监理工程师通知单

工程名称：丹阳汇恒电力发展有限公司丹阳市延陵镇 15 兆瓦
全额上网分布式渔光互补地面光伏电站项目

编号：ZHJL-JLTZ-005

事由：关于逆变器底座防腐事宜

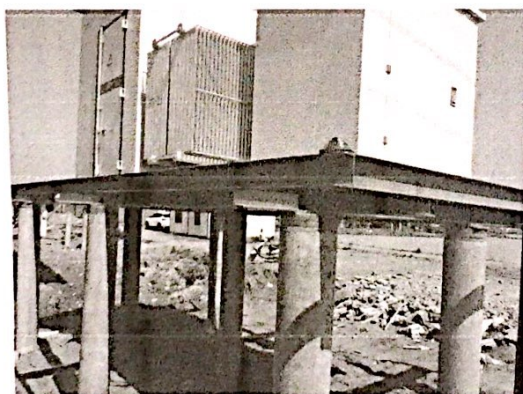
经我监理巡查发现，逆变器已吊装完成，但逆变器底座槽钢未刷防锈漆，未做防腐处理（见附图），现场槽钢已锈蚀。

现要求你施工单位立即对逆变器底座进行防锈、防腐处理，按要求进行整改。并对后续施工过程中出现的槽钢锈蚀情况按此次整改要求进行处理。若未按要求进行整改所造成的后果由你单位进行承担，另要求你单位在两日对此通知单进行书面回复。
